● 石油工程建设项目管理风险识别案例手册

油气库 储罐 LNG 工程

本手册以不符合项案例分析为中心,将油气库、储罐、LNG 工程建设施工监理过程中发现的不符合项进行归纳整理,着重从技术规范管理的角度,阐述了工程事故产生的根源和风险管理的重要性,明确了不符合项管理的原则,指出了强化风险动态管理对提高工程质量、保证管道安全的重要作用。

图 2-1 阀门手柄操作受影响

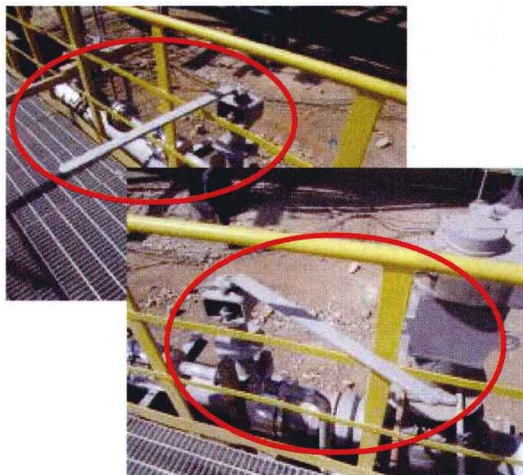
2.1.1.1 不符合项描述：阀门手柄与巡检通道有冲突，影响阀门开关。

2.1.1.3 不符合项危害：手柄操作阀门开关受影响，在操作过程中容易发生危险，影响巡检通道畅通。

2.1.1.4 设计图纸或标准规范要求：手柄应能全部打开或关闭，不影响巡检用的安全通道。

2.1.1.6 整改措施：要求设计出具设计变更单，进行变更；设计配合现场施工。

图 2-3 间距无法满足保温要求

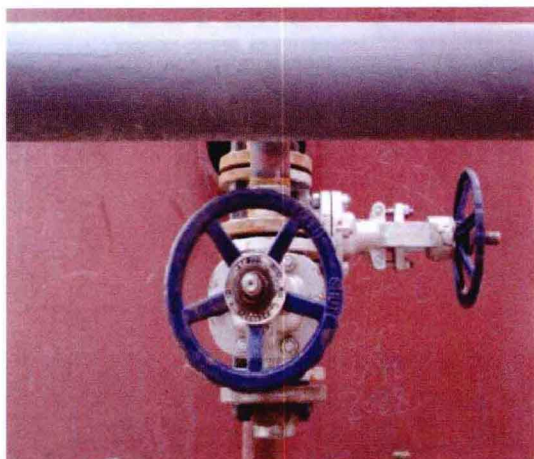
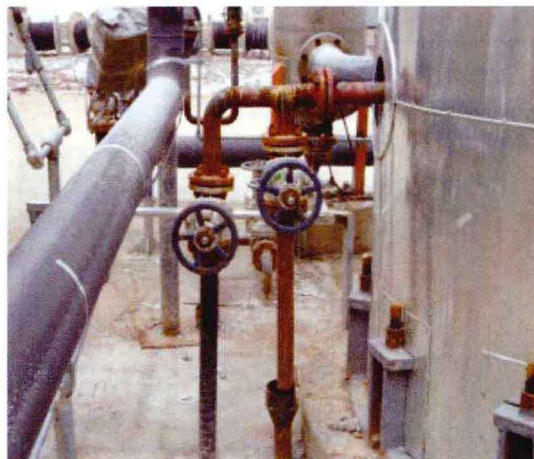
2.1.2.1 不符合项描述：天然气液化厂脱碳单元工艺管线上的阀门手轮与管线之间的间距无法满足管线保温伴热的要求。

2.1.2.3 不符合项危害：安装完成后将无法对管线进行保温，需要调整阀门安装方向，既浪费施工资源又影响施工进度。

2.1.2.4 设计图纸或标准规范要求：工艺管线设计要求阀门安装位置不应影响管线保温且满足操作检修要求。

2.1.2.6 整改措施：设计出具变更单，改变阀杆的安装方向。

图 2-5 泵出口未设计旁通管线

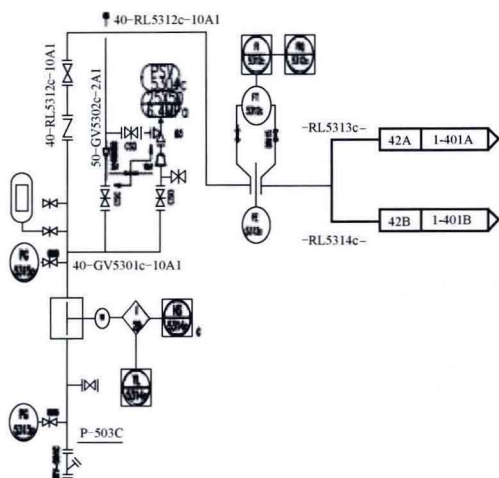
2.1.3.1 不符合项描述：冷剂储存单元异戊烷增压泵配管设计不符合要求，未设置旁通返回管线。

2.1.3.3 不符合项危害：当泵在试运转或非正常操作状态下出口主阀关闭时，泵无法正常运转。

2.1.3.4 设计图纸或标准规范要求：泵配管设计要求在泵的出口应设置旁通回流管线。

2.1.3.6 整改措施：设计出变更单，在泵管线上增加旁通管线。

图 2-7 泵出口未设计排气阀

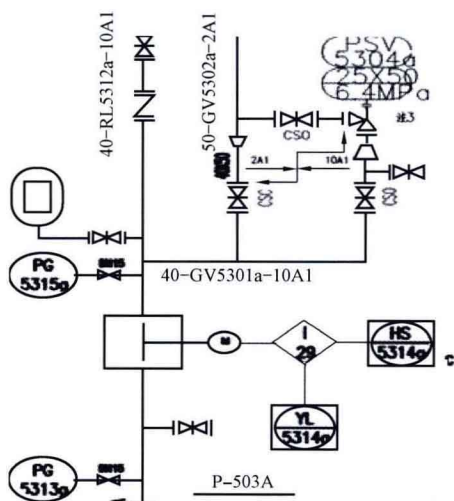
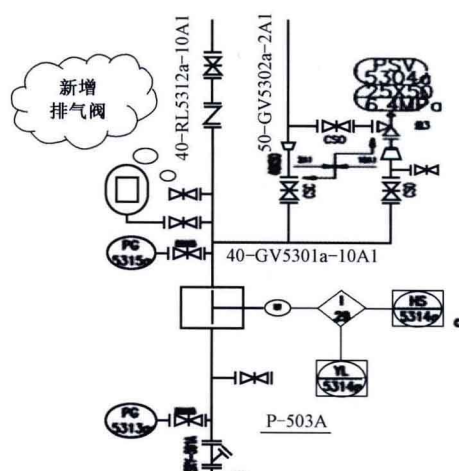
2.1.4.1 不符合项描述：冷剂增压泵出口未设置排气阀，泵在运行时容易发生气蚀。

2.1.4.3 不符合项危害：当夏天温度升高时冷剂发生气化，产生气体容易使泵发生气

2.1.4.4 设计图纸或标准规范要求：在前期泵进出口管线设计时应充分考虑对泵的保护。

2.1.4.6 整改措施：设计出具变更单，在泵出口增加高点排气阀。

图 2-11 BOG 返回口接管下部过长

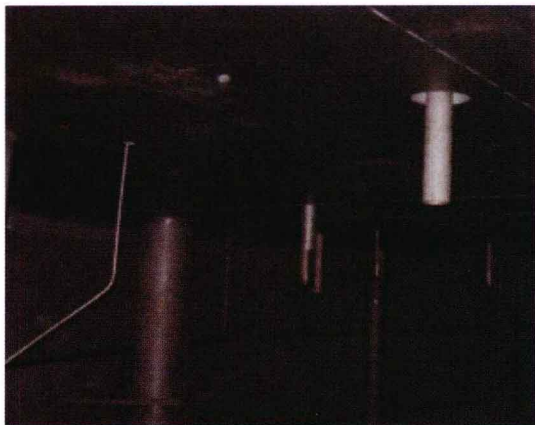
2.1.6.1 不符合项描述 : LNG 储罐 BOG 返回口接管总长度跟细部尺寸不符。

2.1.6.3 不符合项危害 : LNG 储罐 BOG 返回口接管总长度跟细部尺寸不符, 导致接管安装之后, 伸入铝吊顶下部的接管长度过长, 影响气体的正常返回。

2.1.6.4 设计图纸或标准规范要求 : 工艺管线设计要求管线的细部尺寸应与总体尺寸一致。

2.1.6.6 整改措施 : 设计出具变更单, 将管线下部割去 500mm。

图 2-19 设计选用的碳钢阀门

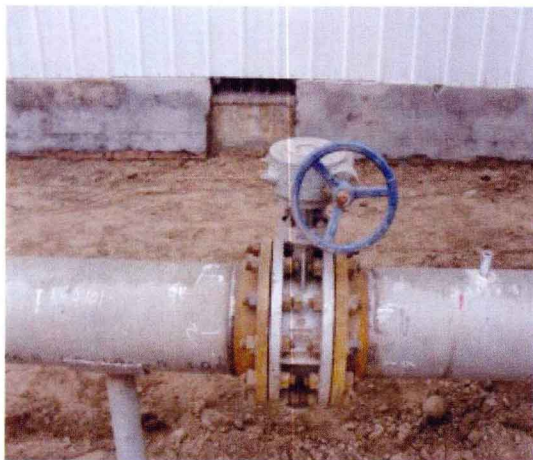
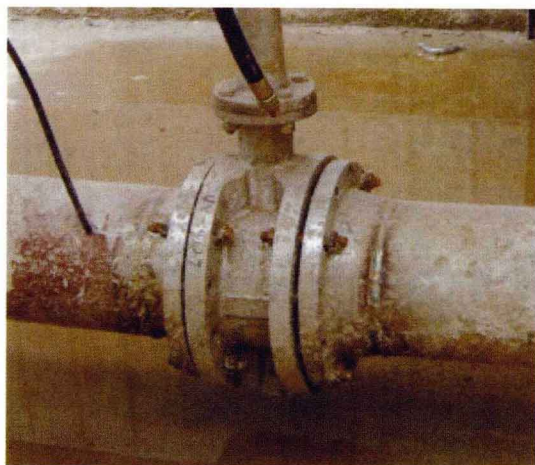
2.1.11.1 不符合项描述：LNG 储罐至原料气闪蒸气换热器的低温管线上蝶阀设计选用普通碳钢阀门，无法满足低温要求。

2.1.11.3 不符合项危害：普通蝶阀无法承受管线内的低温介质，极易发生闪蒸气泄露。
